164-я сессия

**Соглашение 1958 года – Рассмотрение проектов
поправок к существующим правилам,
представленных GRE**

Предложение по дополнению 8 к Правилам № 104 (светоотражающая маркировка)

Представлено Рабочей группой по вопросам освещения и световой сигнализации*

"Рис. 3

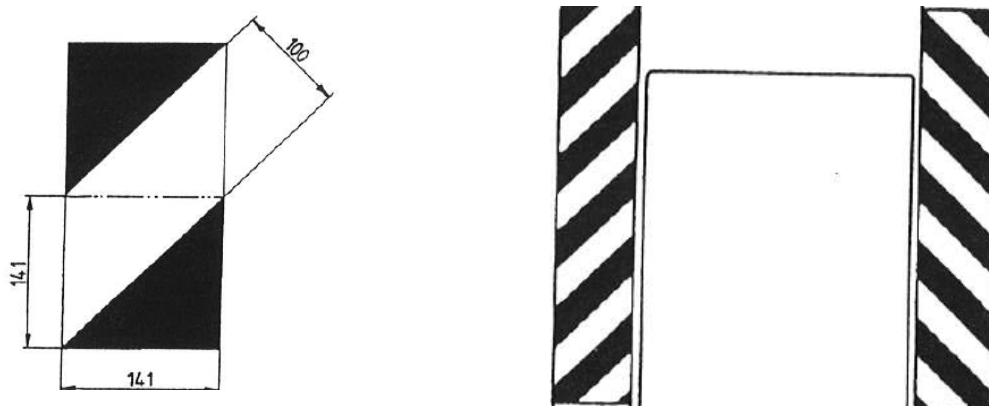
2.2.1 Светоотражающие материалы класса "F" должны состоять из красных и белых диагональных полос шириной 100 мм каждая, которые направлены под углом в 45° наружу и вниз. Базовая стандартная область представляет собой квадрат со стороной 141 мм, разделенный по диагонали на белую и красную половины, образующий одну стандартную область, как показано на рис. 3.

2.2.2 В случае крупногабаритных транспортных средств с имеющимся пространством для размещения маркировки минимальная длина любого элемента светоотражающего маркировочного материала должна включать в себя не менее 9 стандартных областей, описанных в пункте 2.2.1 выше; в случае же транспортных средств с ограниченным пространством для размещения маркировки минимальная длина может быть сокращена до 4 стандартных областей.

Включить следующий новый рис. 3:
